UG.ZP.271.2.2019

**WYJAŚNIENIA ZAMAWIAJĄCEGO DO TREŚCI SPECYFIKACJI
ISTOTNYCH WARUNKÓW ZAMÓWIENIA**

Dotyczy postępowania o udzielenie zamówienia publicznego prowadzonego w trybie przetargu nieograniczonego ogłoszonego w BZP nr 513640-N-2019 z dnia 13.02.2019r. na zadanie pn.: „**Budowa ogrodzenia cmentarza komunalnego wraz z budową parkingu w miejscowości Rzepczyno, gm. Brzeźno**”.

PROJEKT
zagospodarowanie cmentarza komunalnego
Rzeppczyjno działka nr 22 i 21 Gmina Brzeźno
Kształtowanie przestrzeni publicznej

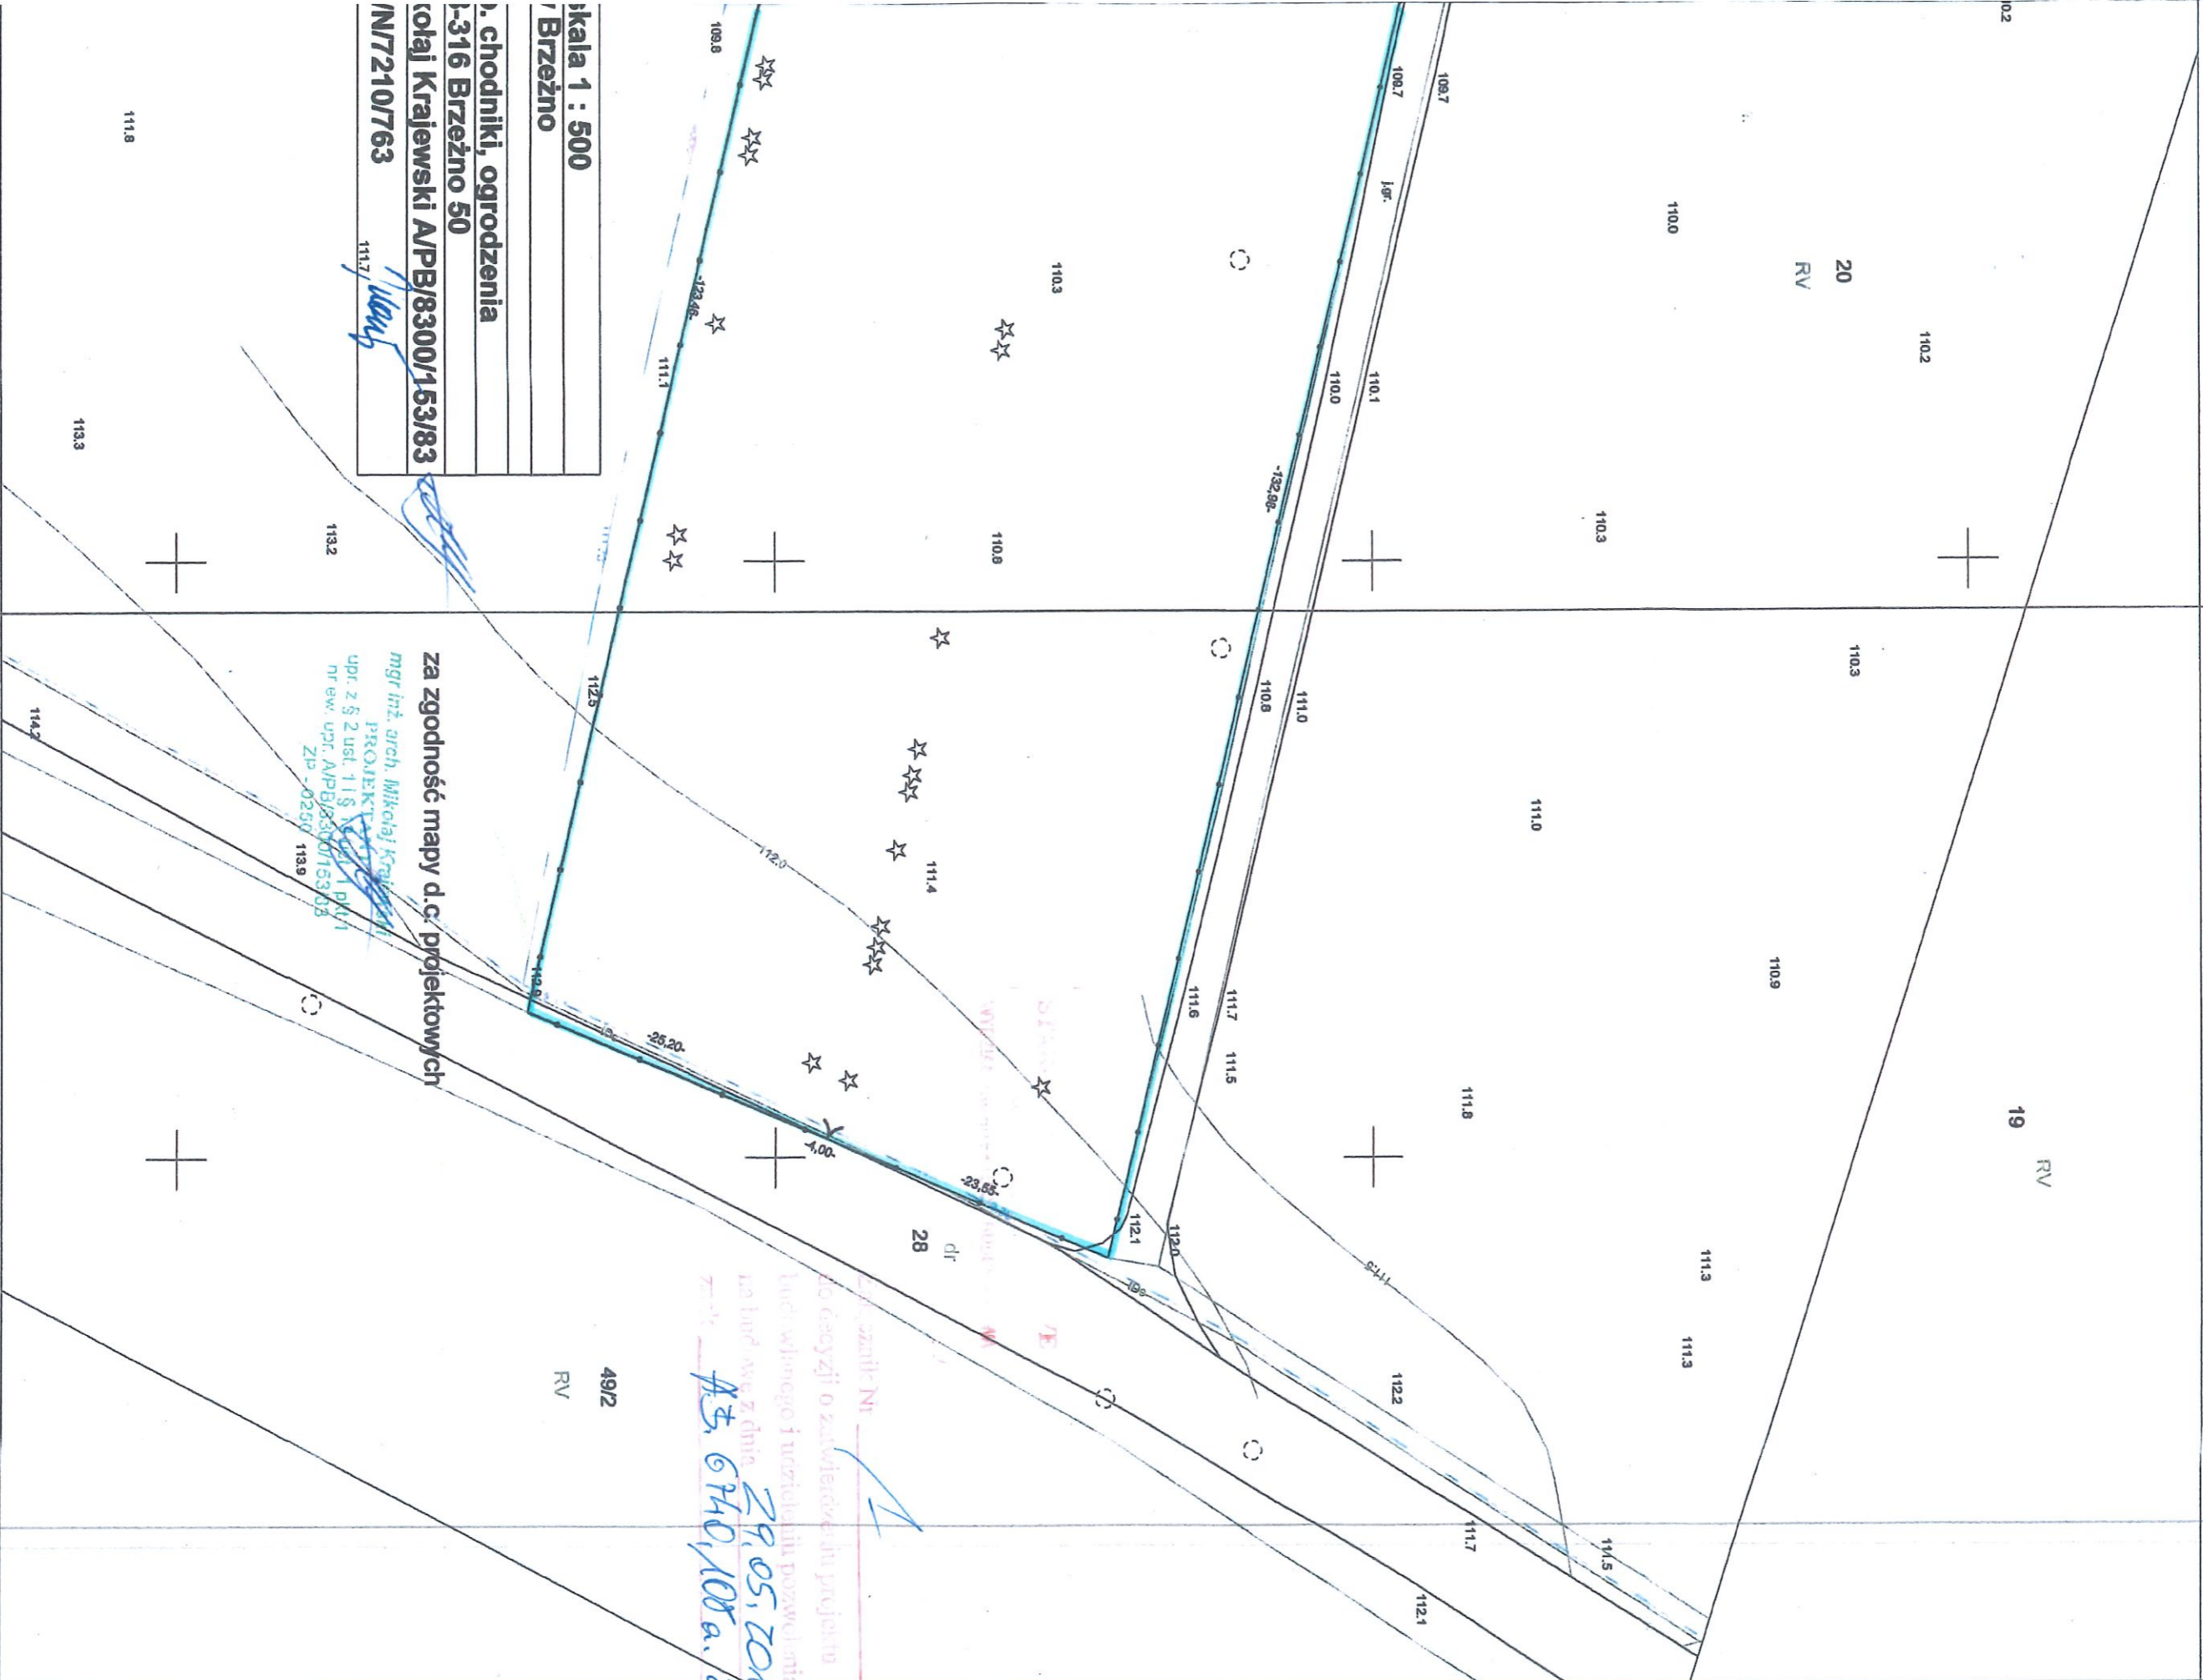
Ogrodzenia:

- betonowe: przedmiar 199,215 m² – wg wyliczeń z planu ok. 220 mb tj. 330 m²;
- z paneli: przedmiar 95,39 m – wg liczeń ok. 50 m;
- z siatki: przedmiar 355,8 m – wg wyliczeń ok. 305 m.

Celem właściwej wyceny prosimy o:

- uzupełnienie wymiarowania ogrodzeń na planie;
- oznaczenie na planie każdego rodzaju ogrodzenia różnym kolorem i zamieszczenie w legendzie.

W załączeniu plan (projekt mapa cz. 1, projekt mapa cz. 2) uzupełniony o wnioskowane wyżej dane.
